**AVIS RELATIF À LA PROTECTION
CONTRE LES EVENTUELS EFFETS NOCIFS ET NUISANCES
PROVOQUÉS PAR LES RAYONNEMENTS NON IONISANTS
GÉNÉRÉS PAR DES ANTENNES ÉMETTRICES STATIONNAIRES**

Commune : BEYNE-HEUSAY - Exploitant : PROXIMUS

Référence exploitant : 41QDB_00

Rapport n° 4095 / 2023

Figure 1 : Vue en plan des lieux de séjour et des points de contrôle

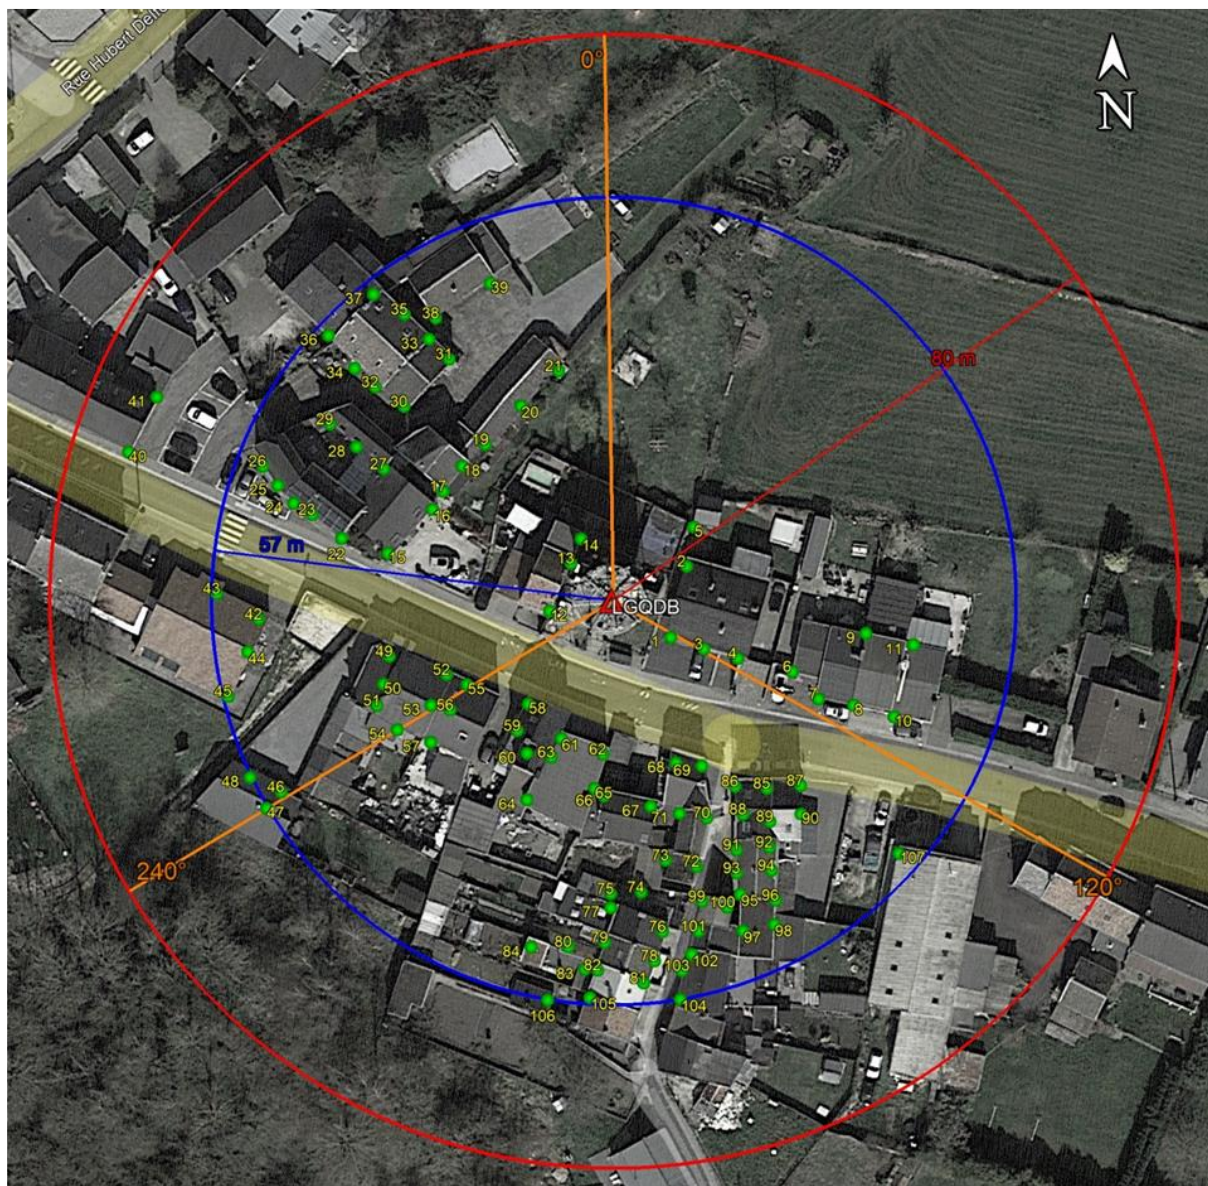
Les fréquences d'émission, la puissance rayonnée par chacune des antennes et leur gain permettent de déterminer le rayon de la zone à analyser. Tout dépassement de la limite par installation est exclu en dehors de cette zone. Le tableau 2 reprend les 35 LS² pour lesquels l'indice d'exposition est le plus élevé. Les différentes colonnes indiquent :

- le numéro du point de contrôle repris sur un des plans de la figure 1;
- le numéro du LS dans lequel se trouve le point de contrôle de la 1^{ère} colonne ;
- l'atténuation d'obstacle prise en compte pour le calcul de l'indice d'exposition dans le LS ;
- le résultat du calcul de l'indice d'exposition.

En ce qui concerne les antennes de l'installation mentionnées dans le tableau 1, la distance maximale à laquelle la limite pourrait être atteinte, à l'extérieur, est égale à 79,8 m. S'il n'y a pas de LS à une distance inférieure, les antennes respectent forcément la limite d'immission.

Dans le cas des LS situés à l'intérieur des bâtiments, une atténuation d'obstacle est prise en compte et il en résulte que la distance maximale à laquelle la limite pourrait être atteinte se réduit à 56,5 m.

Figure 2 : Vue en plan des installations d'antennes dans un rayon de 300 mètres autour de l'installation faisant l'objet de la demande d'avis

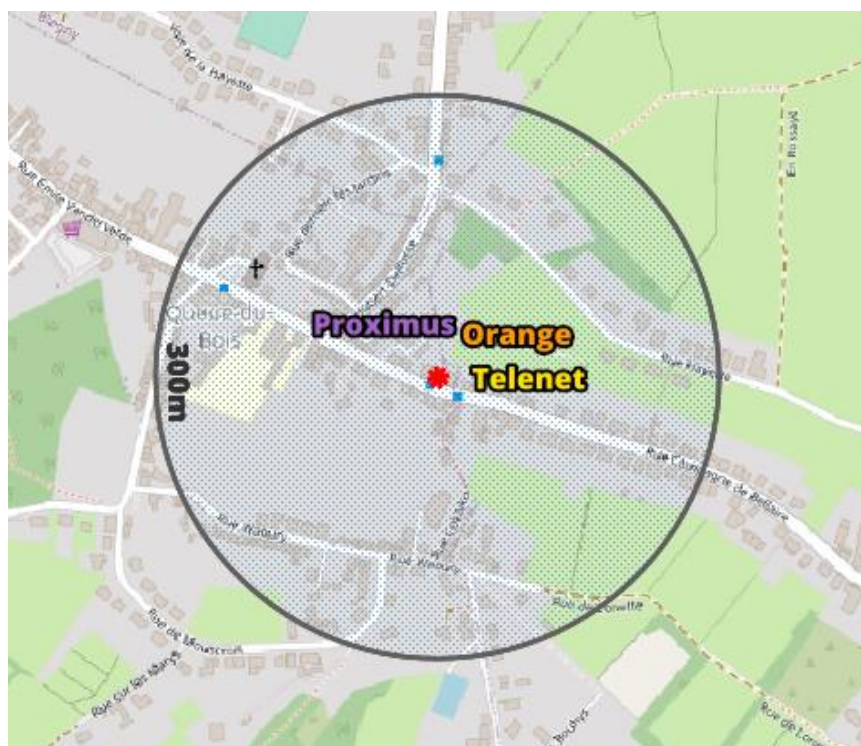
Le plan en projection verticale de la figure 2 indique la localisation des antennes actives éventuelles visées par le décret et situées dans un rayon de 300 mètres autour de l'installation référencée dans le paragraphe 2. Les données de localisation de ces antennes et les avis correspondant sont accessibles via le cadastre en ligne des antennes émettrices stationnaires⁶.

Compte tenu du nombre d'installations localisées dans la figure 2, il apparaît que l'intensité du rayonnement électromagnétique généré, dans les lieux de séjour situés à proximité de l'installation référencée dans le paragraphe 2, par l'ensemble des antennes émettrices stationnaires de l'ensemble des exploitants du même site d'antennes émettrices stationnaires respecte la limite fixée à l'article 4, § 2 du décret.
